**ARPAT – Area Vasta Centro - Dipartimento di PRATO**

Oggetto: Parere nel procedimenti di VAS – CONSULTAZIONE RAPPORTO AMBIENTALE - PIANO ATTUATIVO IN VARIANTE PER LA REALIZZAZIONE DI UN IMMOBILE A DESTINAZIONE ARTIGIANALE POSTO IN VIA GUIDO NINCHERI LOC. CAFAGGIO Prato (Adozione del Piano e della contestuale variante semplificata al Piano Operativo, ai sensi degli articoli n. 32 e 107 della legge regionale 10 novembre 2014 n. 65, e della Valutazione Ambientale Strategica ai sensi della legge regionale 12 febbraio 2010 n. 10)- Autorità proponente: - Comune di Prato - Servizio Urbanistica - Autorità competente: Comune di Prato - Servizio Governo del territorio U.O.C. Tutela dell'ambiente

Figura 39 – Stazioni Radio Base presenti nel Comune di Prato e limitrofe all'area di intervento. (Fonte: ARPAT – SIRA)

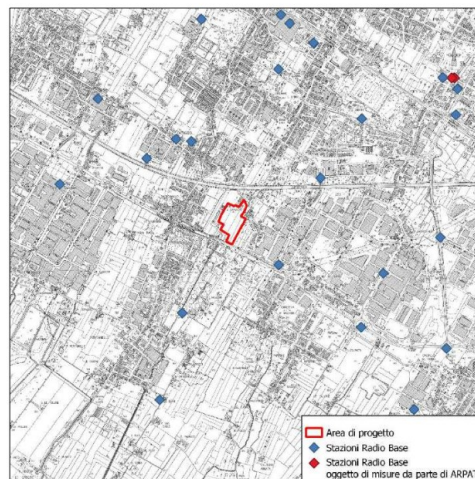
La Figura 39 del Rapporto Ambientale (sotto riportata) mostra la densità degli impianti di telefonia mobile, estratti dal portale SIRA ARPAT e relativi al Comune di Prato, limitrofi all'area interessata dalle opere di progetto.

Nello specifico dell'area di interesse non si riscontra la presenza di alcuna Stazione Radio Base prossima al perimetro oggetto di esame. La Stazione più vicina, è un ripetitore di telefonia mobile in gestione a Wind Tre e si trova ad oltre 400 metri verso Est.

Ne consegue la non presenza di alcuna stazione, che possa generare impatti significativi. Le stesse conclusioni valgono per le RTV. Questo nel caso in cui la situazione rimanga anche in futuro quella attuale.
